Информационный бюллетень № 235

Водяной насос 536.1307010-30 с уменьшенным диаметром шкива на двигателях ЯМЗ-536… CNG для автомобилей УРАЛ и автобусов ЛИАЗ

Ярославль, Россия, 23 ноября 2020 г.

Рис. 1. Водяной насос 536.1307010-20/21

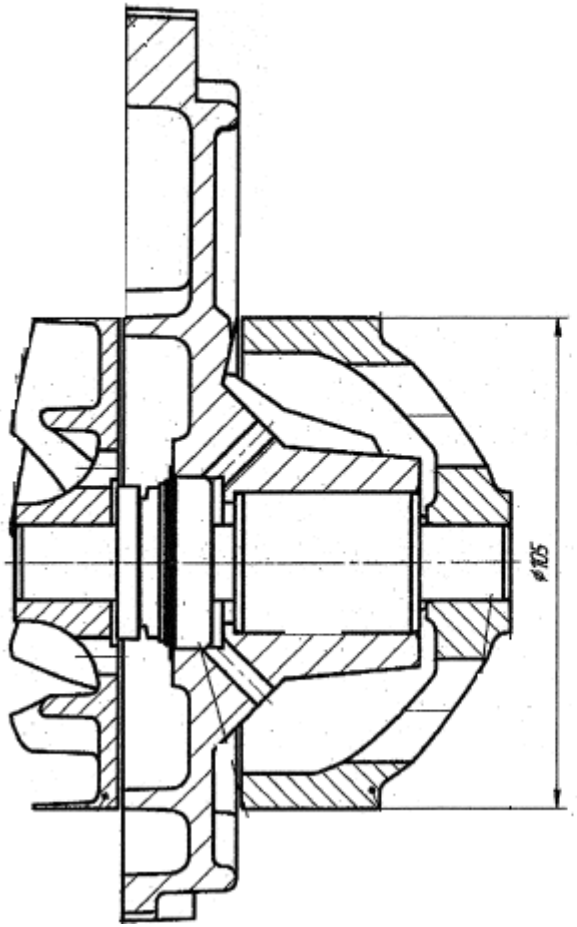
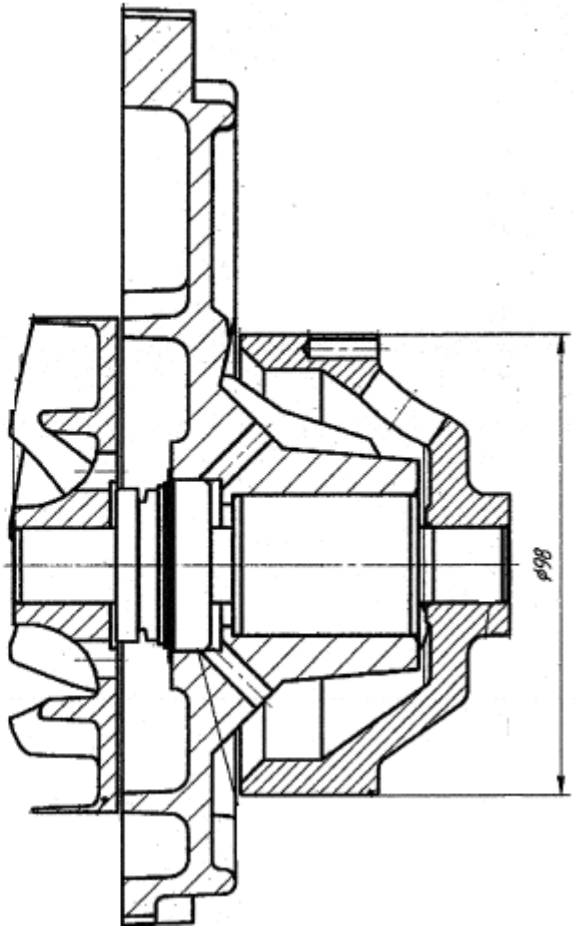
С августа 2018 года на двигателях ЯМЗ-536… CNG для автомобилей УРАЛ и автобусов ЛИАЗ применяется водяной насос 536.1307010-30 с уменьшенным диаметром шкива.

Эксплуатация упомянутых двигателей рекомендуется только с водяным насосом 536.1307010-30 (с уменьшенным диаметром шкива).

При замене насоса 536.1307010-20/21 на насос 536.1307010-30 необходимо заменить ремень привода, см. Таблица 1
